ДЕРЖАВКИ ДЛЯ ПРЯМОГО КРЕПЛЕНИЯ РЕЗЦА
К ТОКАРНО-РЕВОЛЬВЕРНЫМ СТАНКАМ

Holders for a fastening
of a cutting tool for turret-lathes.
Design and dimensionsГОСТ
19022-73*Взамен
МН 1033-60

Изменение № 2 ГОСТ 19022—73 Державки для прямого крепления резца к токарно-револьверным станкам. Конструкция и размеры

Черт. 1

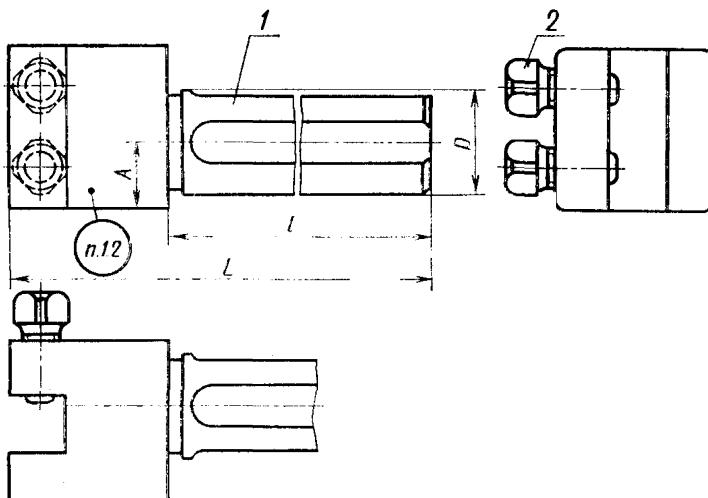
Пункт 1.1. Чертеж 1. Главный вид. Сплошную линию заменить на пунктирную, как указано на чертеже (см. с. 74).

Черт. 2

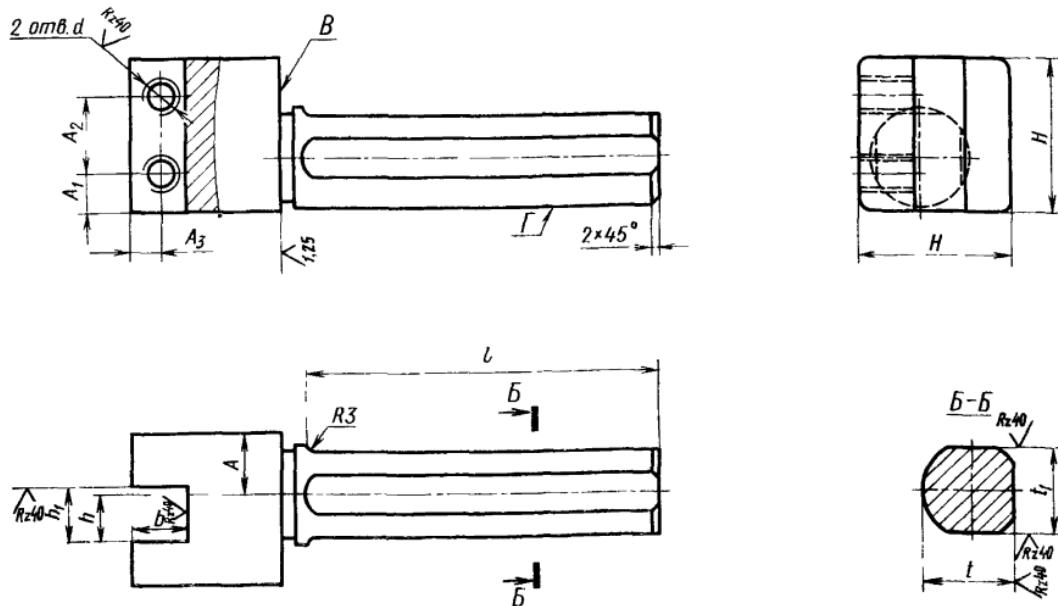
Пункт 2.3. Заменить обозначение 7Н на 6Н.
